INFORMATIVO TÉCNICO

Technical Information

UF-1.315/4

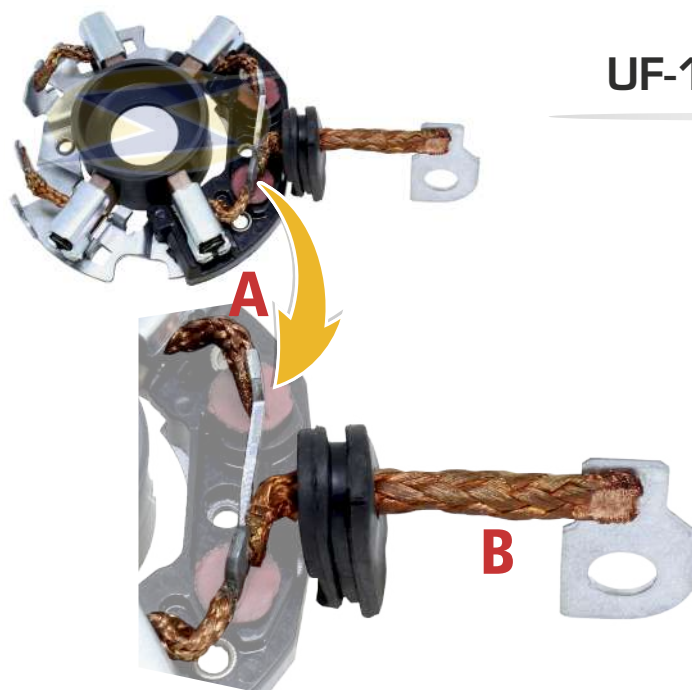
UF-1.315/4, PERMITE SUBSTITUIR OS SEGUINTE 2 PRODUTOS:

UF-1.315/4, PERMITS TO REPLACE THE FOLLOWING 2 PRODUCTS:

Esta peça unifica a aplicação de dois modelos, e há a garantia de qualidade de condutibilidade de corrente equiparado ao produto original, visto que foi mantido o terminal de ligação entre cabo e escova (Detalhe "A") e reforçado a cordoalha até o terminal do solenoide (detalhe "B").

ATTENTION: This piece unifies the application of two models, and there is the guarantee of energy transferation quality equivalent to the OEM brush holder project, because was maintained the steel connection terminal (Detail " A ") and reinforced the carbon/solenoid cable (detail "B").

UF-1.317/4

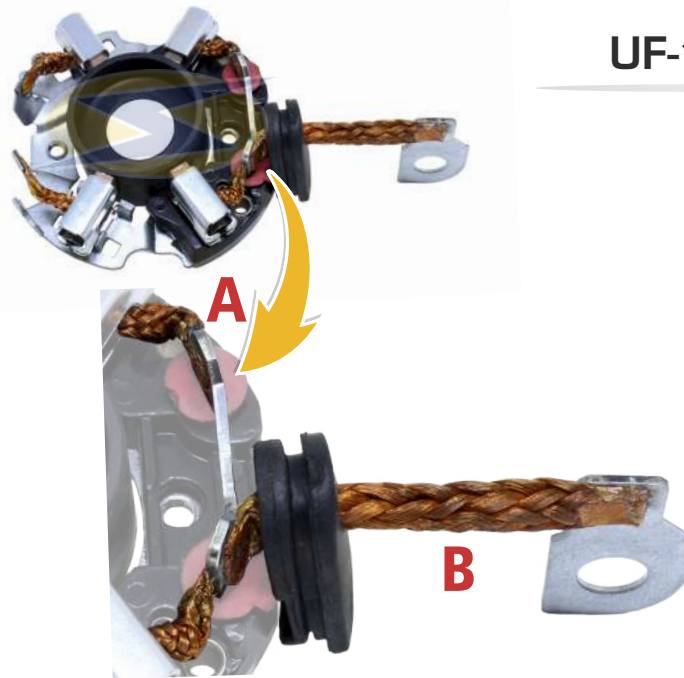
UF-1.317/4, PERMITE SUBSTITUIR OS SEGUINTE 3 PRODUTOS:

UF-1.317/4, PERMITS TO REPLACE THE FOLLOWING 3 PRODUCTS:

Esta peça unifica a aplicação de três modelos, e há a garantia de qualidade de condutibilidade de corrente equiparado ao produto original, visto que foi mantido o terminal de ligação entre cabo e escova (Detalhe "A") e reforçado a cordoalha até o terminal do solenoide (detalhe "B").

ATTENTION: This piece unifies the application of three models, and there is the guarantee of energy transferation quality equivalent to the OEM brush holder project, because was maintained the steel connection terminal (Detail "A ") and reinforced the carbon/solenoid cable (detail "B").
